Réf. NOVA : 2043-0256/10/2019-409PR
(corr. DU : D. GUSTIN, J. NANNETTI)

Objet : BRUXELLES. Place Jean Jacobs 17. Modifier l'affectation de logement en bureau, restauration et transformation. Demande de permis unique.

Avis conforme de la CRMS

Nouvel accès PMR – image extr. du dossier de demande

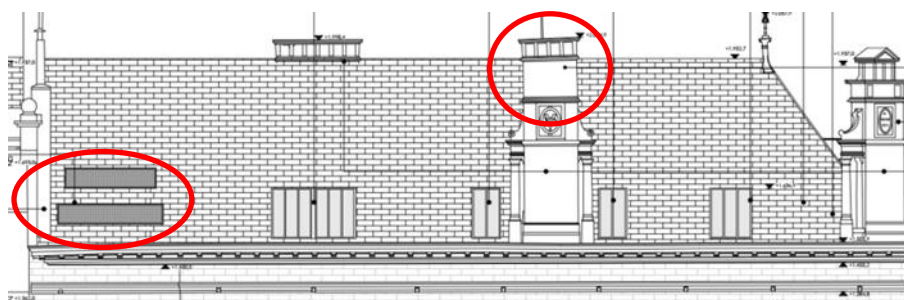
Quant au nouvel accès PMR, la CRMS confirme son accord sur la création de cet accès en modifiant la travée située à l'extrémité de la façade latérale (travée pas d'origine, rajoutée en 1924). Dans son avis de principe, elle avait demandé *de poursuivre l'étude sur cette nouvelle baie, ses proportions et ses dimensions ainsi que sur l'aspect de la composition de la menuiserie qui devrait l'équiper tout en exprimant davantage le caractère secondaire de cette nouvelle entrée*. La nouvelle proposition est cependant comparable à celle de l'avant-projet. Dans une logique de meilleure intégration de cette intervention ponctuelle, la CRMS demande de réorienter la proposition et d'opter pour une porte en bois s'inscrivant davantage dans la typologie de l'immeuble et de ses menuiseries d'origine. Une nouvelle proposition en ce sens sera soumise pour approbation à la DPC.

Toiture – situation projetée – extr. du dossier de demande

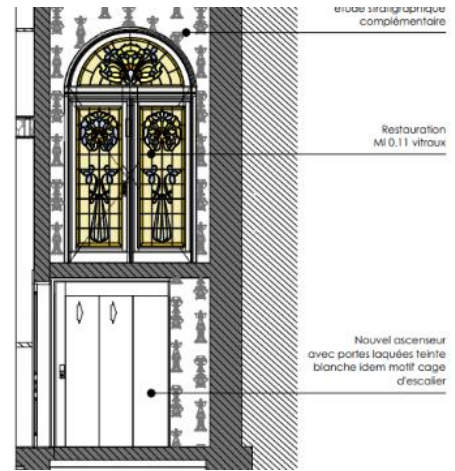
- En ce qui concerne les interventions en **toiture**, la CRMS y souscrit globalement (remplacement des lucarnes qui ne sont pas d'origine par des fenêtres de toitures type Cast, remplacement des ardoises artificielles par des naturelles, isolation par intérieur, restauration charpente...). Elle demande cependant de préciser les points suivants :
 - intégration des grilles de ventilation dans le pente de la toiture : la fonctionnalité de ces dispositifs doit être davantage documentée et motivée, tout comme leur intégration dans la toiture;
 - sur les élévations de la toiture, la cheminée semble 'pencher' : cette situation est-elle le résultat d'un problème de stabilité? Ne nécessite-t-elle, dans ce cas, pas une intervention plus importante pour y remédier? Le cas échéant, ce problème devra être résolu en concertation avec la DPC.
